Zawiadomienie o charakterze doradczym / Prewencyjne informacje dotyczące bezpieczeństwa

Dot.: MOBILNY CYFROWY SYSTEM RTG FUJIFILM FDR nano

MOBILNY CYFROWY SYSTEM RTG FUJIFILM FDR nano / Dodatkowe informacje

Włączanie przełącznika kluczykowego

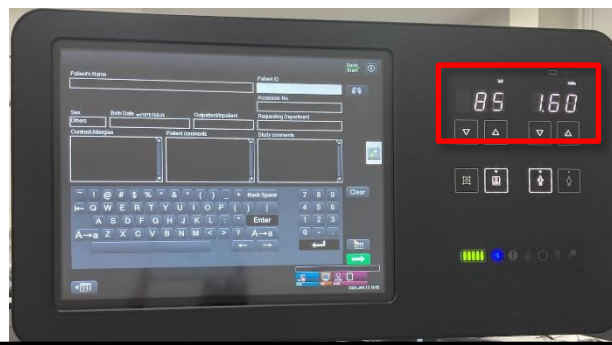
- Przy każdym włączeniu przełącznika kluczykowego warunki ekspozycji są ustawiane na wartości domyślne (85 kV, 1,6 mAs, ok. 0,13 mGy@ SID 1m), które są przeznaczone do obrazowania klatki piersiowej u dorosłych. Przed rozpoczęciem naświetlania należy upewnić się, że ustawiono odpowiednie warunki ekspozycji.
- Nieprzestrzeganie powyższego ostrzeżenia może spowodować nadmierną ekspozycję w porównaniu z wybranym badaniem, szczególnie w przypadku dzieci.
- Jeśli warunki ekspozycji są ustawiane z konsoli, podczas gdy przełącznik kluczykowy jest wyłączony, ustawione warunki ekspozycji nie zostaną uwzględnione.

Gdy przełącznik kluczykowy jest włączony, świeci się panel warunków ekspozycji.

Study screen

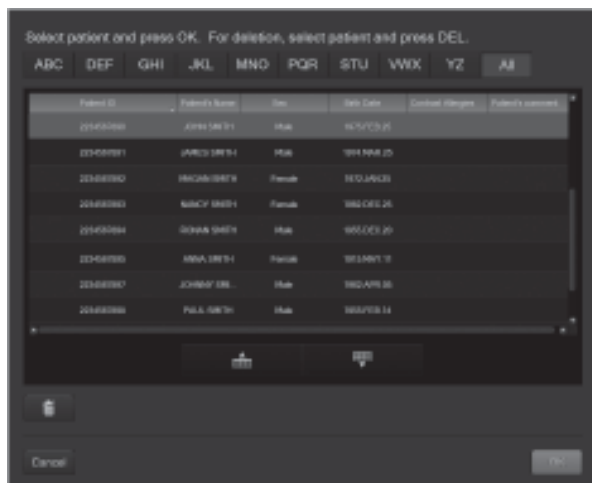
1. Zamykanie Study screen

Wyjście z Study screen i rozpoczęcie badania od nowa.

Nacisnąć [Complete], aby wyjść z Study screen.
